| Änderungsantrag Nr. : | 2023-06 |
| Datum : | 11.07.2023 |
| Thema : | Umgestaltung des Parkplatzes „Berliner Platz“⁶⁶ Änderungsantrag zum Antrag VL-56/2023 |

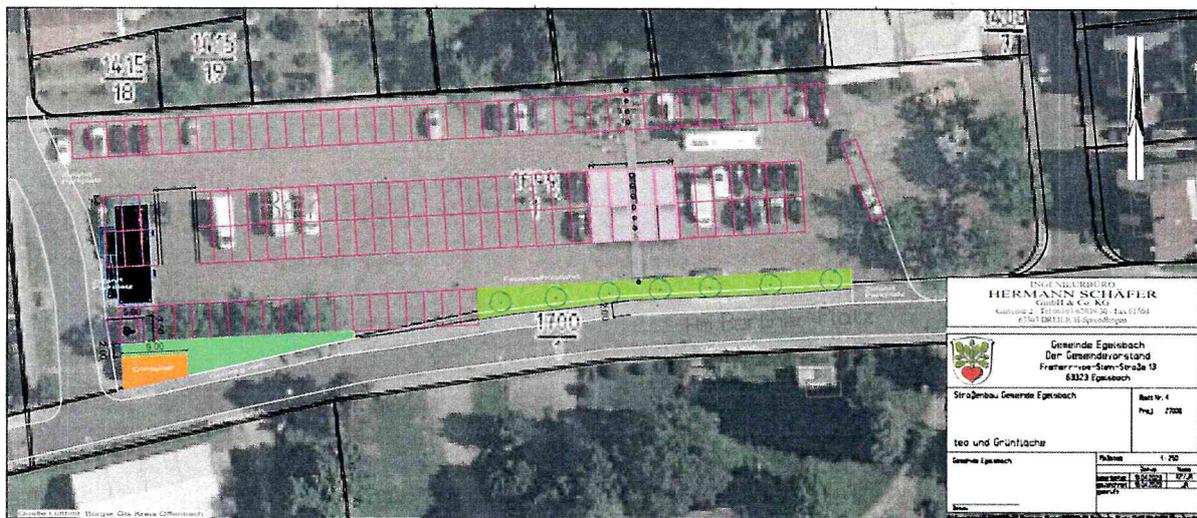
1. Der Parkplatz „Berliner Platz“ wird gemäß beigefügter Planung „Variante D“ (Anlage) gemäß der Skizze in der nachfolgenden Begründung umgestaltet. Abweichend zu „Variante D“ (Anlage) werden die Poller, welche den Fahrweg dauerhaft sperren sollen, nicht gesetzt. Die verbleibenden Poller sind so auszuführen, dass sie bei Bedarf entfernt werden können.
2. Die Ordnungsbehörde der Gemeinde Egelsbach wird gebeten zu prüfen, welche Beschilderung erforderlich ist und wann gegebenenfalls welche Absperrungen vorzunehmen sind, damit die vorgesehene Fläche samstags für den Wochenmarkt uneingeschränkt zur Verfügung steht.

Die vorliegende „Variante D“ (Beschlussvorlage GVO) trennt den Parkplatz „Berliner Platz“ dauerhaft in zwei getrennte Parkplätze. Die Parkplatzsuche wird dadurch deutlich erschwert. Der Parkplatz „Berliner Platz“ sollte an 6,5 Tagen der Woche den Nutzern als „ein Parkplatz“ zur Verfügung stehen. Lediglich für den halben Tag des Wochenmarktes ist eine entsprechende Anpassung vorzunehmen.

Die verbleibenden Poller machen deutlich, dass hier eine (temporäre) physische Trennung des Parkraums vorgesehen bzw. möglich ist. Eine Information durch eine potenzielle Beschilderung (siehe Punkt 2) würde hier Klarheit schaffen.

Ein weiterer Effekt wäre der Erhalt von 8 Parkplätzen.
